# 改善箇所説明図

## 基準不適合発生箇所

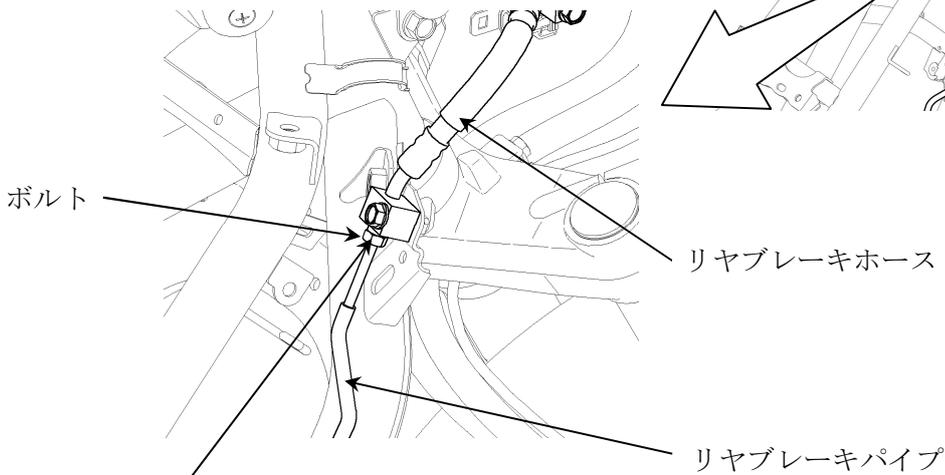
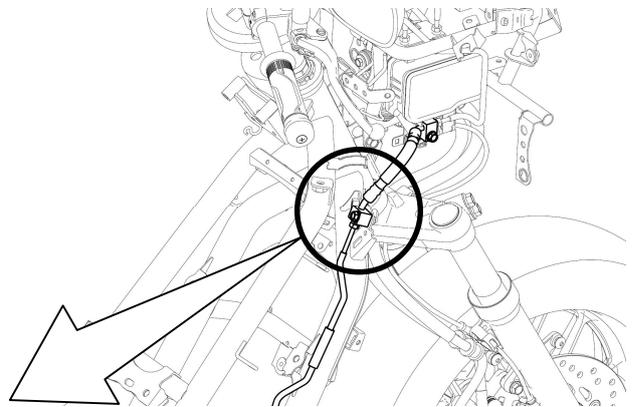
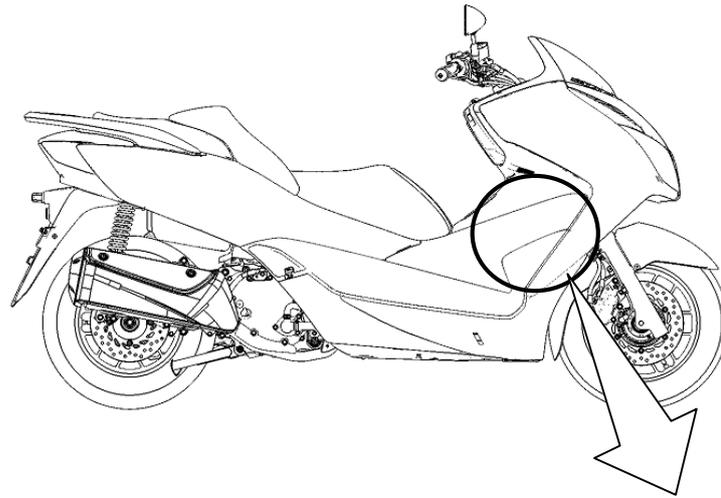
後輪ブレーキ配管において、リヤブレーキホースとリヤブレーキパイプを締結するボルトの締付け作業が不適切なため、当該ボルトの締付けが不足しているものがある。そのため、そのままの状態で使用を続けると、締付け部が緩んでブレーキ液が漏れ、最悪の場合、リヤブレーキが効かなくなるおそれがある。

全車両、当該ボルトを正規のトルクで締付ける。なお、ブレーキ液が漏れている場合は、ブレーキ液量を点検し、不足していればブレーキ液を規定量まで補充する。

識別：車台番号打刻部付近に青色の識別ラベルを貼付する。
